ZMĚNOVÝ LIST č. 96

Stavba:	„Rekonstrukce bytového domu Dejvická 184/4“			
Předmět:	**„Kotvení ocelových sloupů do stávajícího zdiva“**			
Vydal:	KONSIT a.s.			
Odesláno / předáno – komu				
Odesláno / předáno	poštou	faxem	osobně	Datum:
Přílohy / počet listů	Příloha č.1 – Výkaz položek (1 strana A4) Příloha č.2 – půdorys se zakreslením(5 stran A4) Příloha č.3 – fotodokumentace (2x A4)

Změnový list č.96

Rekonstrukce domu Dejvická 184/4

2.NP

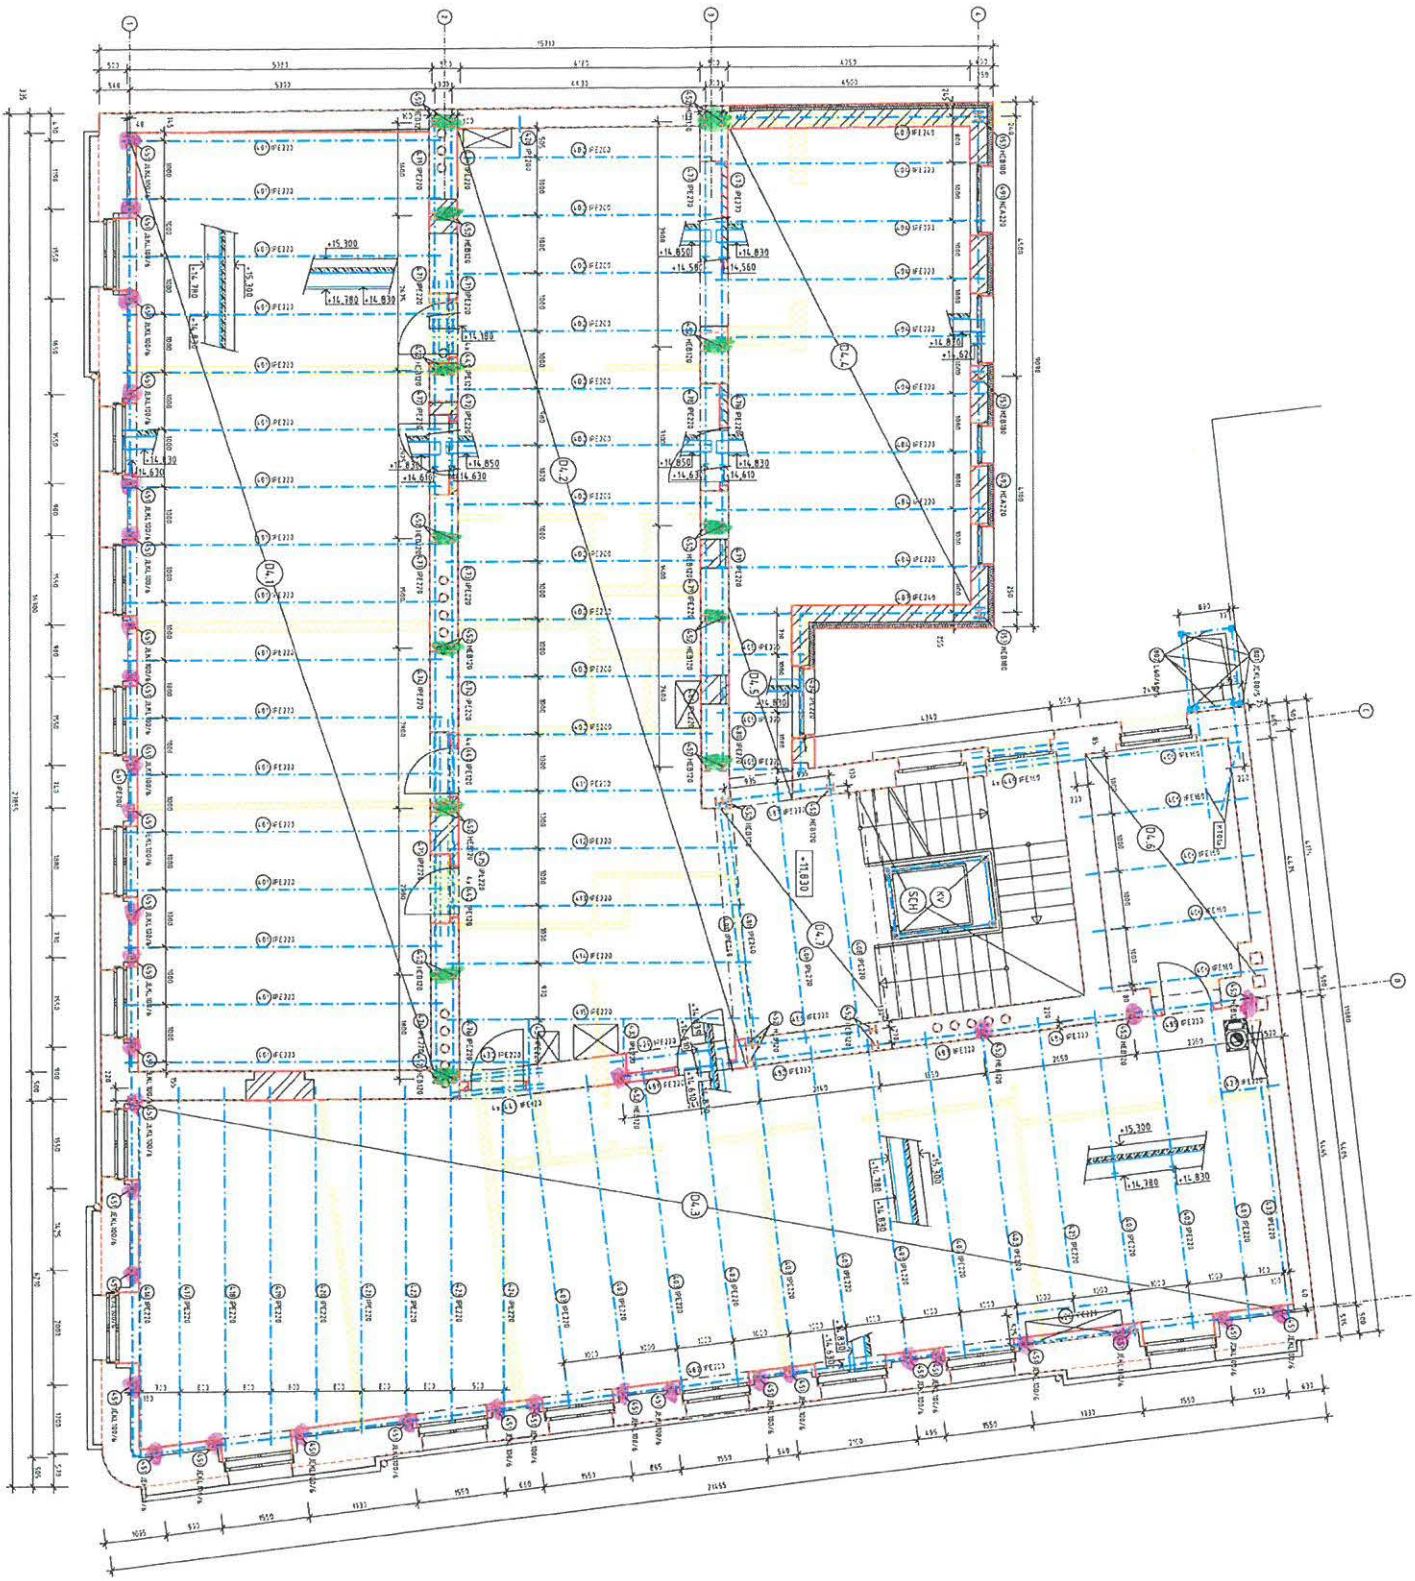
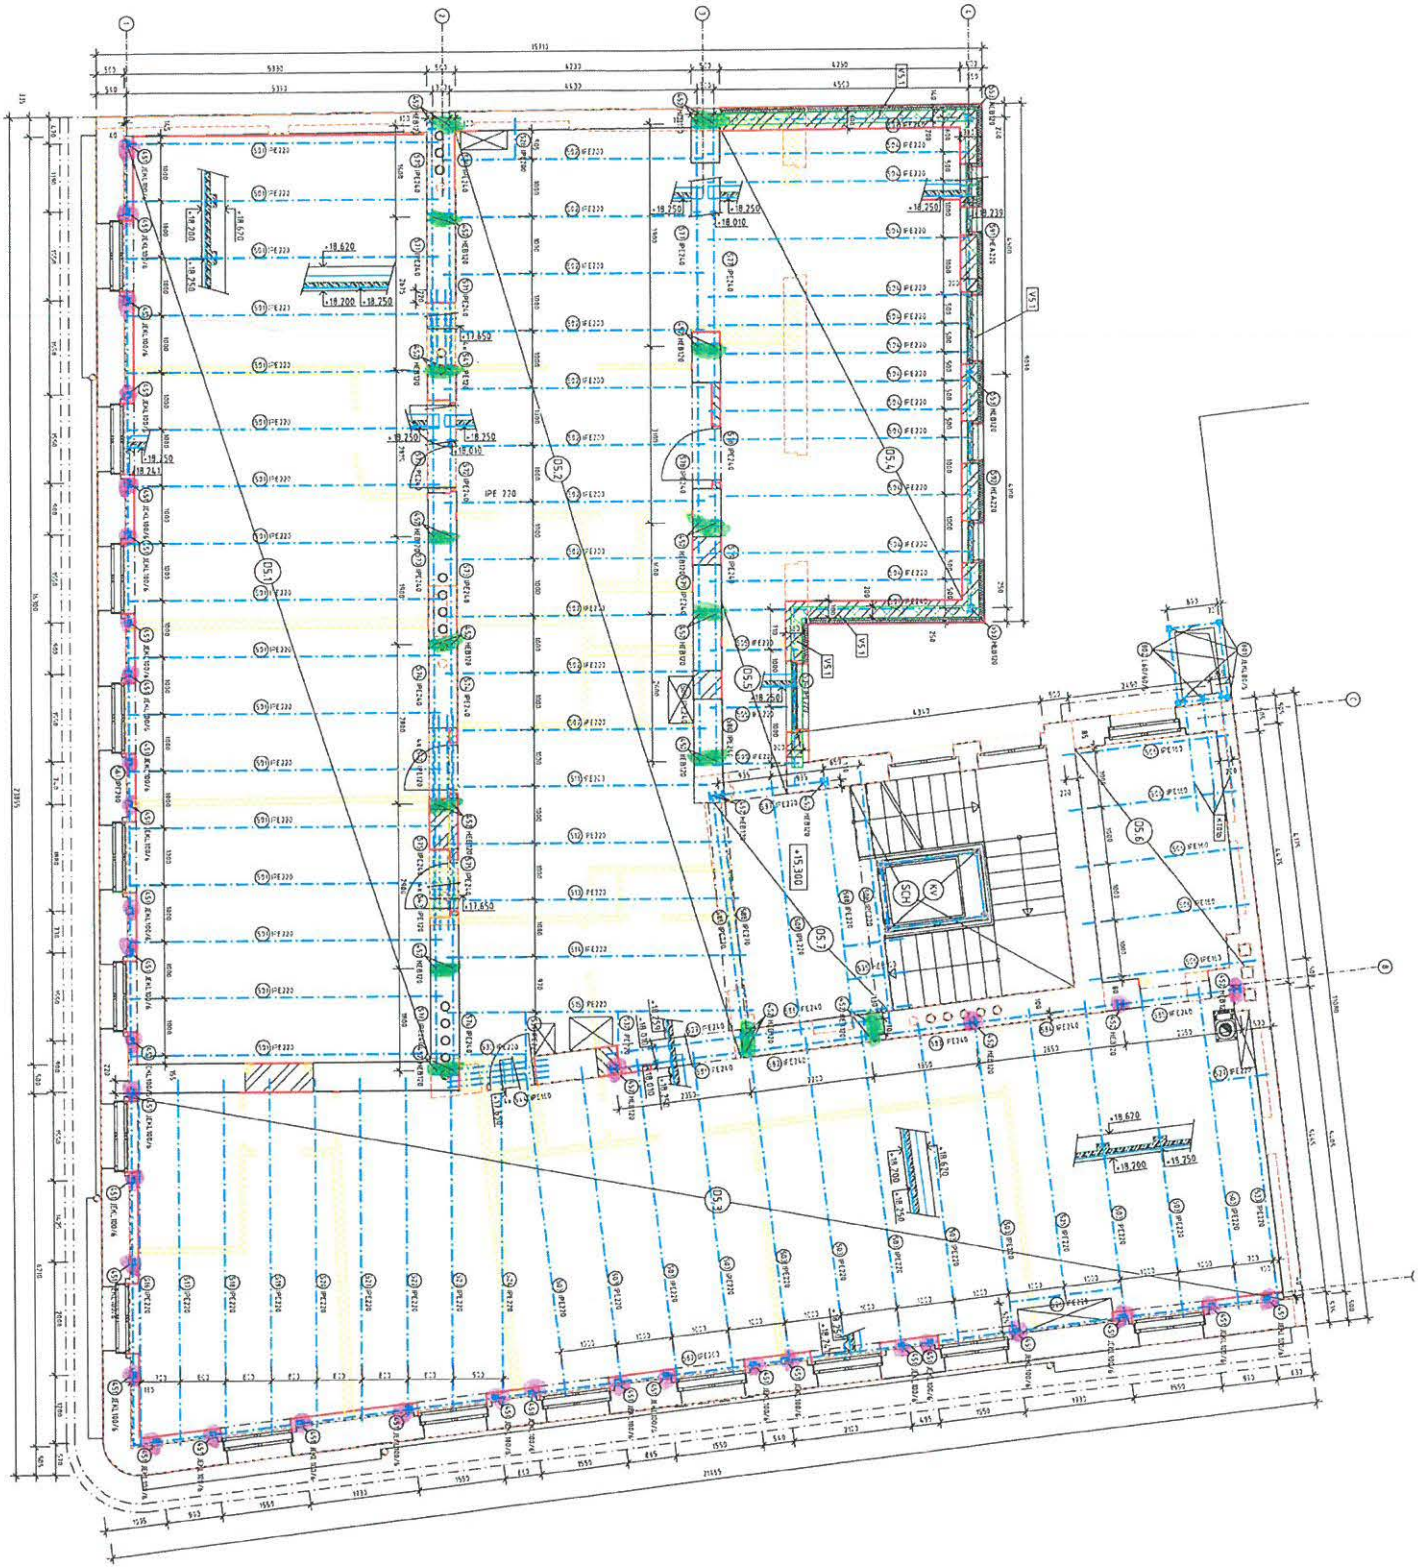
Na základě požadavku statika jsou ocelové sloupy kotveny do stávajícího zdiva či prokotveny mezi sebou (2.NP-5.NP) z důvodu provázání konstrukcí a ztužení objektu.

Navrtání stávajícího zdiva, kotvení roxoru na chemii, přivaření k ocel.sloupu, nátěr či přivaření roxoru mezi dva protilehlé sloupy ve zdi, nátěr.

5. NP

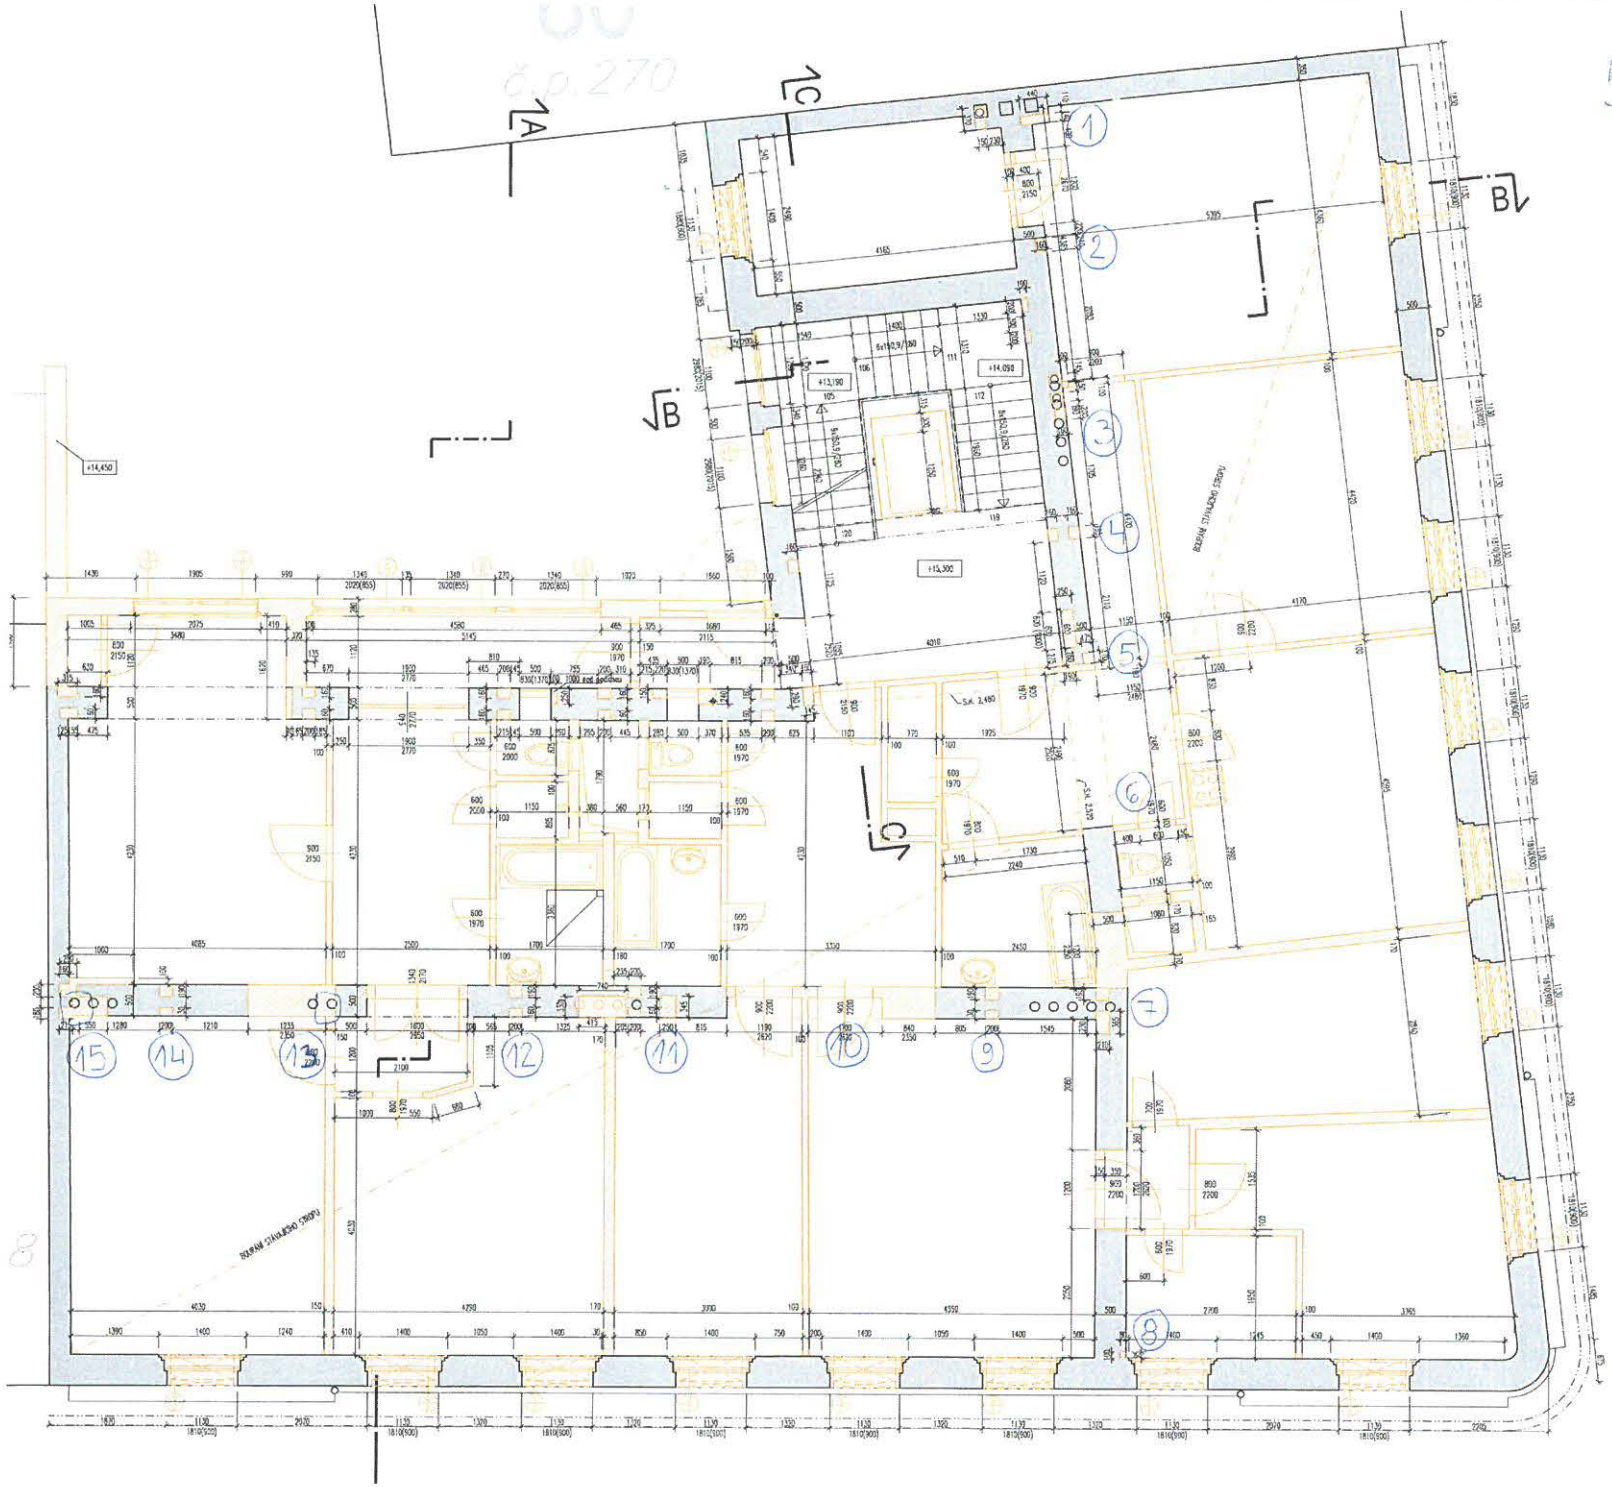
Narovnání na skutečnost (5.NP sloupy - 1.část) - je nutné provést větší rýhy ve zdivu dostatečně velké pro manipulaci s ocelovou konstrukcí a pro provázání stávajícího a nového zdiva.

Vybourání větších rýh ve zdivu pro osazení ocelových konstrukcí v 5.NP (kterých sloupů se zatím týká, je vyznačeno v přiloženém půdoryse), vč. větší zazdívky.

4.NP

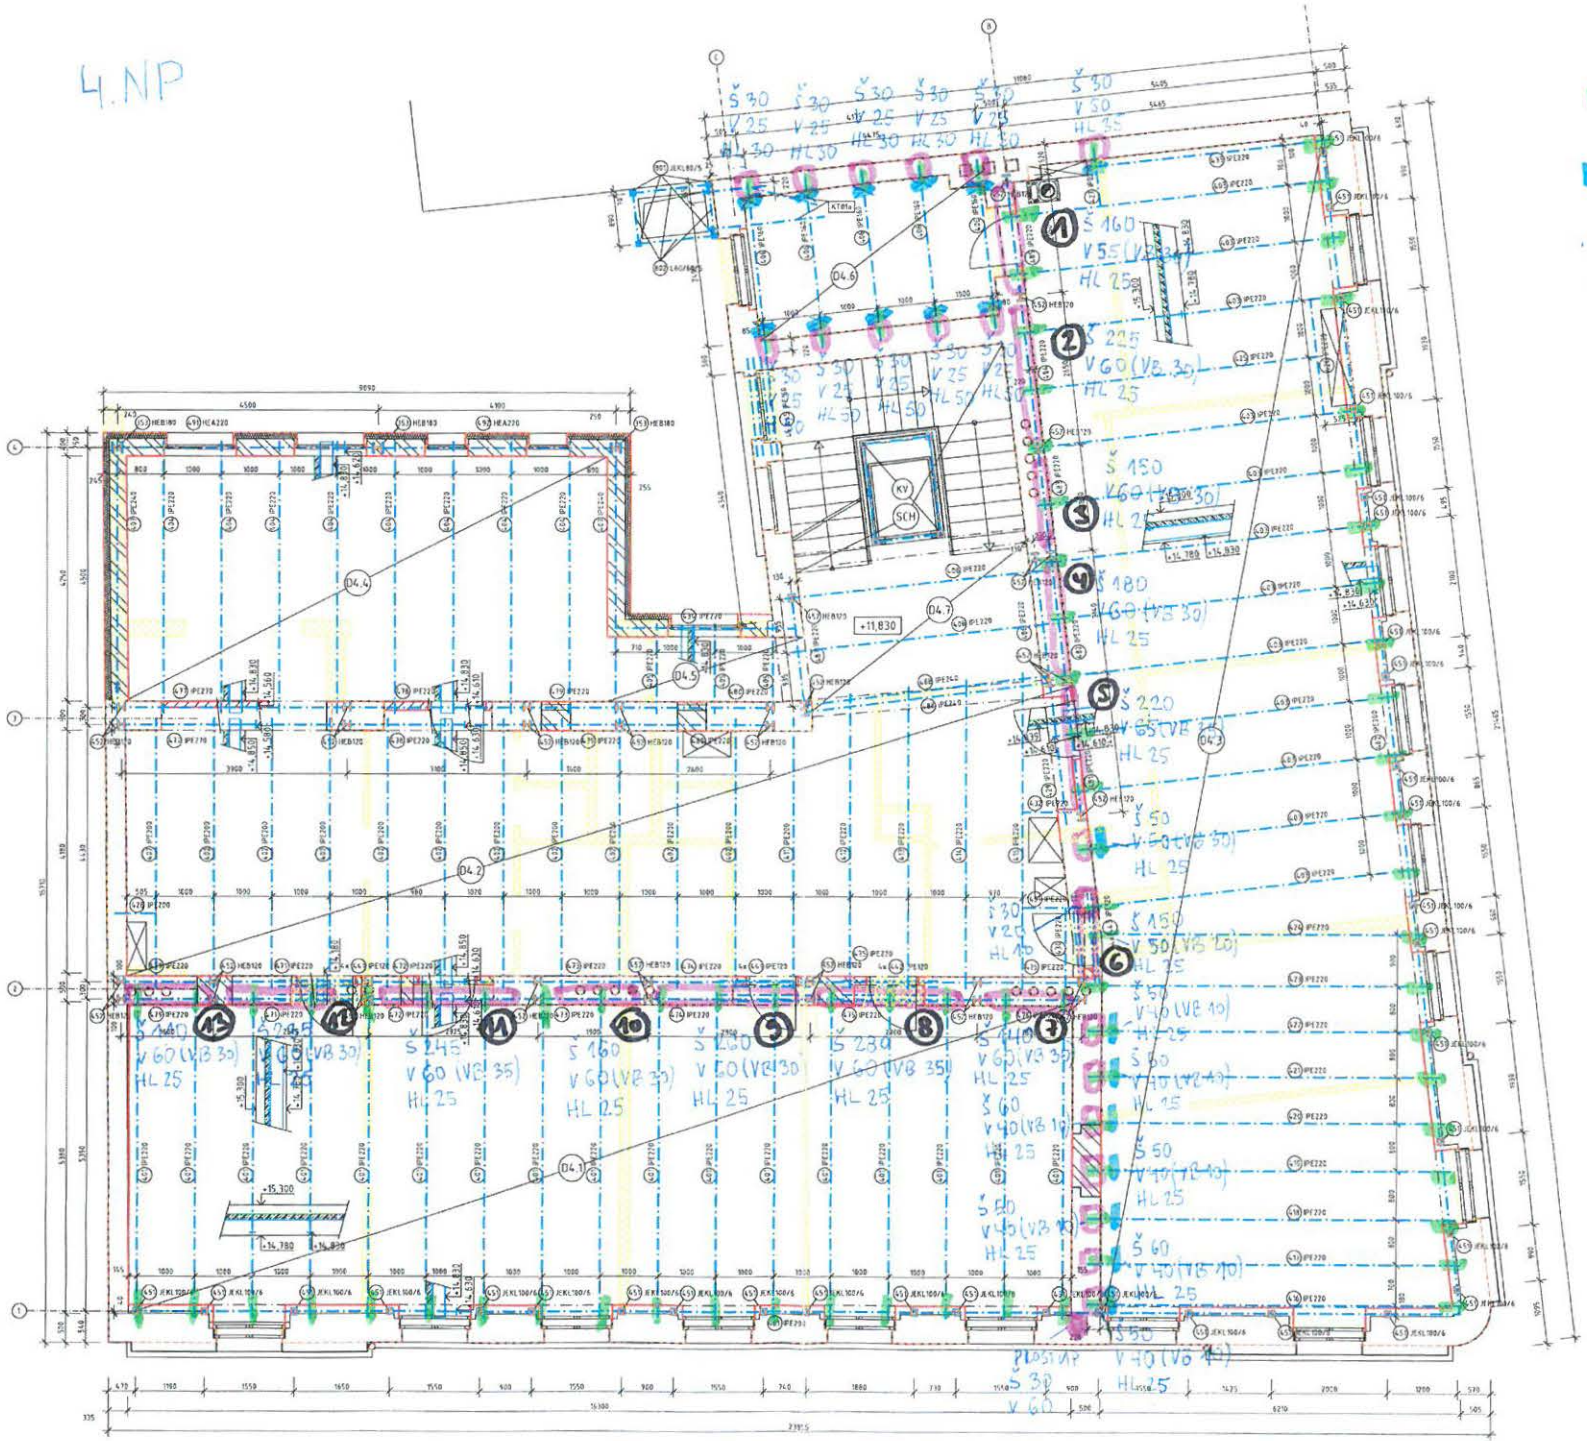
Úprava rozsahu prací u stropní konstrukce 4.NP_1.část na základě požadavku statika - vybourání zdiva – vodorovné rýhy a kapsy (větší rozsah z důvodu manipulačního prostoru a ze statických důvodů – odbourání překladů nad okny….) a zazdění vodorovné ocelové konstrukce rámů, navíc kotvení ocelových nosníků do zdiva, úprava rozsahu kotvení výztuže do zdiva.

Vybourání větších rýh a kapes ve zdivu pro osazení vodorovných částí ocelových rámů a s tím související větší rozsah zazdívek. Bourání rýh v ŽB věnci. Kotvení do zdiva ocelových nosníků uložených na ocelové rámy – vyvrtání+kotvy na chemii+přivaření na nosník+nátěr. Větší rozsah kotvení výztuže do zdiva – po celém obvodu stropu. Odpočet příslušných původních položek z rozpočtu.
